ARPAT - AREA VASTA CENTRO - Dipartimento di Firenze - Settore Supporto tecnico

Oggetto: PAU ex D.Lgs. 152/2006 art. 27-bis e L.R. 10/2010 art. 73-bis, "Progetto di realizzazione della Linea Tramviaria 4.2 – Tratta le Piagge-Campi Bisenzio ed opere connesse", ubicata nei Comuni di Firenze e Campi Bisenzio (FI). Proponente: Comune di Firenze - Direzione Sistema Tramviario Metropolitano – Parere per CDS del 20/01/2025

Figura 1: Sezione superficie isocampo area deposito

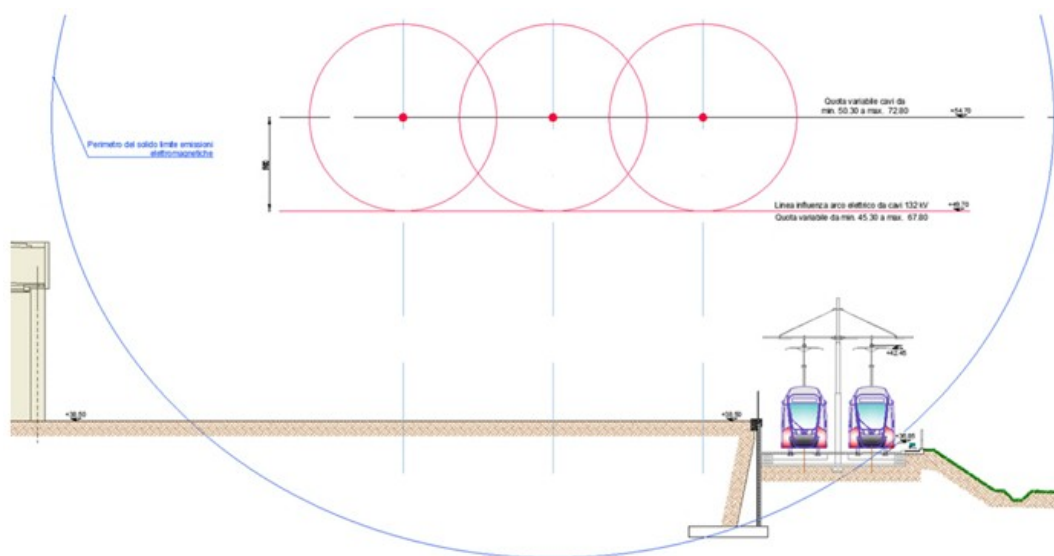
Riteniamo non sufficientemente supportate le motivazioni riguardo l'utilizzo della potenza dimezzata e dell'esclusione del contributo della cabina di trasformazione per la determinazione della DPA della SSE Deposito.

Tuttavia è indicato che in via cautelativa tutte le SSE saranno recintate ad una distanza di 5 m dal manufatto con accessi chiusi. Inoltre si dichiara che sarà posto del materiale schermante all'interno delle cabine, senza descrivere in dettaglio la modalità con cui sarà realizzata tale schermatura. In relazione a tale elemento di progetto, la cui efficacia è determinata dalla continuità del materiale schermante lungo l'intera parete, la nuova revisione della relazione non contiene quindi elementi di novità. **Si conferma, quindi, che ai fini di valutare l'effettiva efficacia degli interventi proposti è necessario che il piano di monitoraggio preveda misure di campo magnetico lungo la recinzione di tutte le SSE.**

Figura 1 – Variante al progetto già esaminato di tramvia linea 4.2, nel tratto finale di ingresso a Campi Bisenzio; estratto planimetrico dalla documentazione presentata.

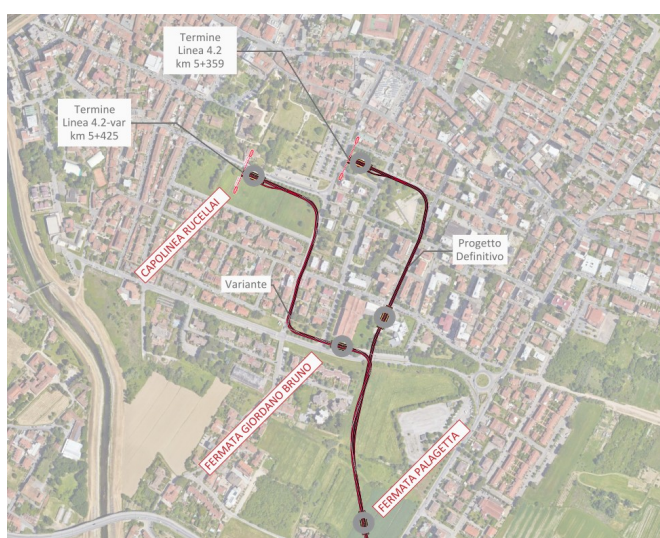
La documentazione contiene informazioni molto limitate riguardo la variante progettuale nel tratto finale di ingresso a Campi Bisenzio e risulta sostanzialmente priva di un confronto stringente fra le due alternative progettuali.

Quanto ora presentato mostra una criticità acustica più accentuata nello scenario in variante rispetto a quello originario; tale esito dipende anche dai diversi limiti applicati ai ricettori nei due casi, in ragione della diversa classificazione acustica nei due tratti (prevalenza della III classe e della IV classe, rispettivamente, nel tratto in variante e in quello originario).
